Expediente:	054400443331
Radicado:	RE-00996-2025
Sede:	REGIONAL VALLES
Dependencia:	DIRECCIÓN REGIONAL VALLES
Tipo Documental:	RESOLUCIONES
Fecha:	19/03/2025
Hora:	08:32:41
Folios:	12

POR MEDIO DE LA CUAL SE OTORGA UN PERMISO DE VERTIMIENTOS Y SE ADOPTAN OTRAS DETERMINACIONES

LA DIRECTORA DE LA REGIONAL VALLES DE SAN NICOLÁS DE LA CORPORACIÓN AUTÓNOMA REGIONAL DE LAS CUENCAS DE LOS RÍOS NEGRO Y NARE, CORNARE.

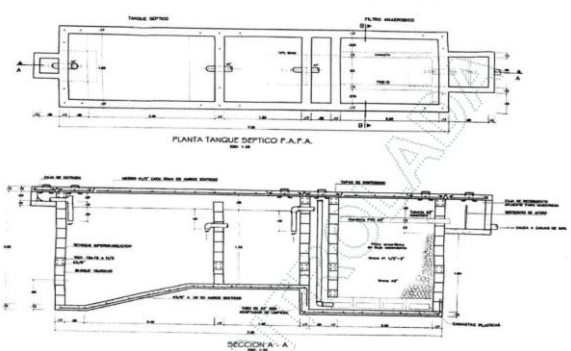
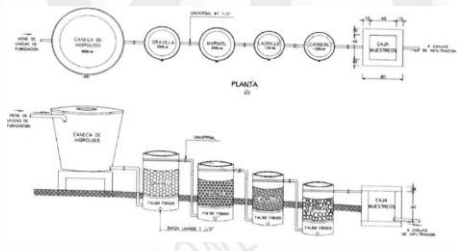
Se presentan los planos y memorias de cálculo de los dos (2) sistemas de tratamiento, por medio de las cuales se demuestra el dimensionamiento de los sistemas de tratamiento y sus eficiencias teóricas.

Uno de los sistemas trata las aguas residuales domésticas (STARD) y el otro las aguas residuales no domésticas (STARnD). El STARD ya cuenta con sistema de liberación de gases.

Las descargas de ambos sistemas se proyectan realizar a fuente hídrica en el mismo punto de descarga, sin embargo, no se está haciendo aún, ya que están almacenando temporalmente el efluente de los sistemas en contenedores plásticos, hasta tanto tengan el permiso de vertimientos.

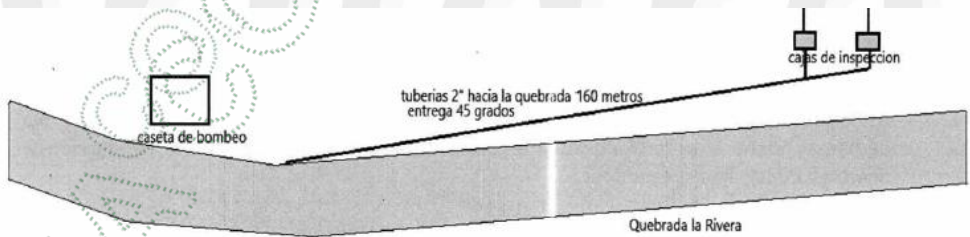
Este documento **fue presentado acorde a los términos de referencia estipulados por la Corporación** en concordancia con el Decreto 1076 de 2015, toda vez que, se presenta la identificación de los impactos generados en el vertimiento, abarcando las posibles amenazas que puedan afectar el funcionamiento de los STARD, se establece la posible incidencia del proyecto en los medios biótico, abiótico y socioeconómico, la importancia ambiental de los posibles impactos asociados el sistema de gestión de los vertimientos, así mismo medidas de control para cada uno de ellos. Se formulan dos fichas de manejo para los eventos que pueden ocasionar mayor impacto: daños estructurales o fisuras e Ingreso de exceso de caudal al sistema de tratamiento agroindustrial.

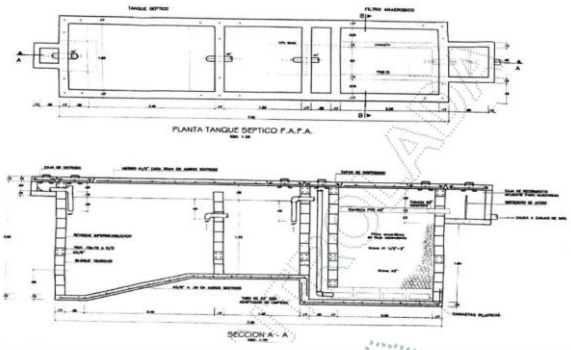
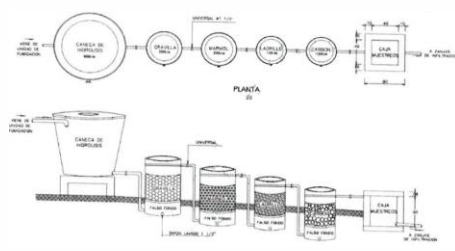
ARTÍCULO SEGUNDO: ACOGER los diseños y memorias de cálculo de los sistemas de tratamiento de Aguas Residuales Domésticas STARD y Aguas Residuales no Domésticas STARnD, conformado por las siguientes unidades:

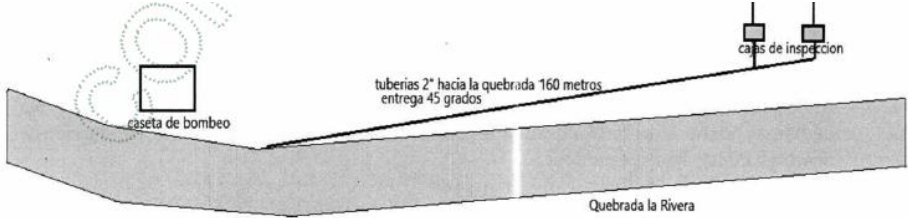
Parágrafo 1°: Los sistemas de tratamiento de agua residuales **STAR** deberán contar con las estructuras que permitan el aforo y toma de muestras.

Parágrafo 2°. Se sugiere implementar Tratamiento preliminar o pretratamiento en el Sistema de Tratamiento de Aguas Residuales, con el fin de cumplir con la normativa aplicable.

Parágrafo 3°. Los sistemas de tratamiento deberán contar con las respectivas cajas de inspección
